# Zienswijzennotitie

## Startdocument Velsierend

*Uitsnede vigerend bestemmingsplan.*

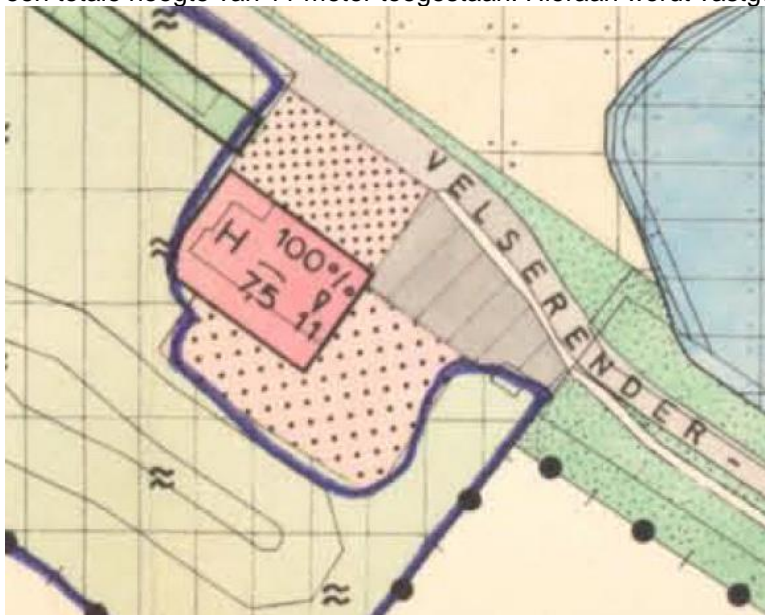
2. Men verzoekt het hotel kleinschalig te houden en vindt de 450m<sup>2</sup> overgedimensioneerd. Men verzoekt het terras enkel ten behoeve van het hotel te gebruiken. Men verzoekt tevens het hotel maximaal een hoogte toe te staan van 7 meter.

1. Zie punt 2.5.
2. Een hotel met maximaal 10 kamers acht de gemeente niet over gedimensioneerd. In historisch opzicht zeker niet. In het vigerende bestemmingsplan is een hotel met een goothoogte van 7,5 en een totale hoogte van 11 meter toegestaan. Hieraan wordt vastgehouden

*Uitsnede Ruimte Verordening Noord-Holland.*

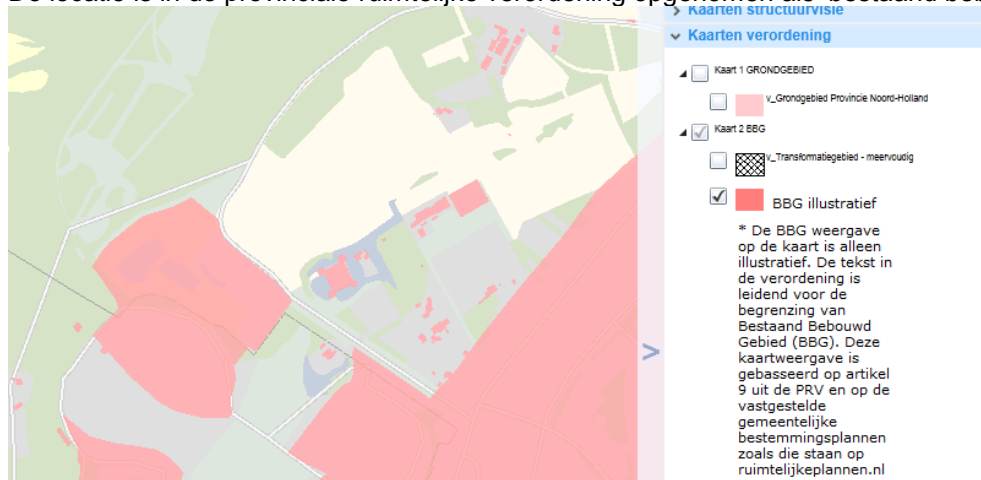
1. In de omgeving van de Ruïne van Brederode zouden alleen ontwikkelingen komen die passen in de historisch landschappelijke context van de ruïne vanwege het (inter)nationale cultuurhistorische belang. Dat is hier niet het geval.
2. Sinds 1936 is er restrictief beleid rond de Ruïne van Brederode. Aangegeven wordt dat Velserend uit de PEHS is gehaald
3. Men stelt voor de gevel van de Sauna twee meter naar achteren te verplaatsen om de beleving van de kasteelruïne te vergroten.
4. Men geeft aan dat men de mening is toegedaan dat in het startdocument onvoldoende het belang van de kasteelruïne is aangegeven.
5. Men vindt dat het startdocument te veel is gericht op de locatie zelf en stelt voor een verordening

1. **Dit zal worden aangevuld.**
2. De locatie is in de provinciale ruimtelijke verordening opgenomen als 'bestaand bebouwd gebied'.
